MOTOBECANE SERVICE APRÈS-VENTE Pour véhicules motorisés 93500 PANTIN - FRANCE		MACHINE CONCERNÉE : D551T OBJET : CARTER MOTEUR	INFORMATION PIÈCES de RECHANGE N° 10253 CLASSEUR N° 7107 RUBRIQUE PAGE
--	--	--	---

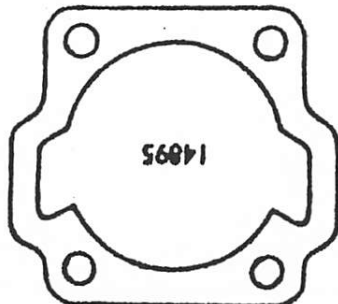
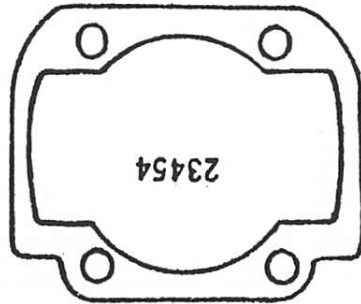
Le carter moteur n° 22700 ne peut plus être fourni. Seul est désormais livré celui de référence 23859. Ce nouveau carter produit depuis juin 1978 possède des ouvertures de transfert plus importantes et d'une forme différente illustrée par les joints d'embase de cylindre ci-dessous, impliquant l'utilisation du nouveau cylindre 23477.

Joint d'embase cylindre pour
carter 22700

Joint d'embase cylindre pour
carter 23859

Cette évolution technique a donc pour conséquence en cas de détérioration du carter 22700 de provoquer le montage d'un nouveau carter n° 23859 ainsi que d'un nouveau cylindre n° 23477 avec joint n° 23454.
Par contre vous voudrez bien noter que ce dernier cylindre se monte sur l'ancien carter n° 22700 de telle façon qu'il remplacera l'ancien cylindre n° 22141 à épuisement du stock de celui-ci.
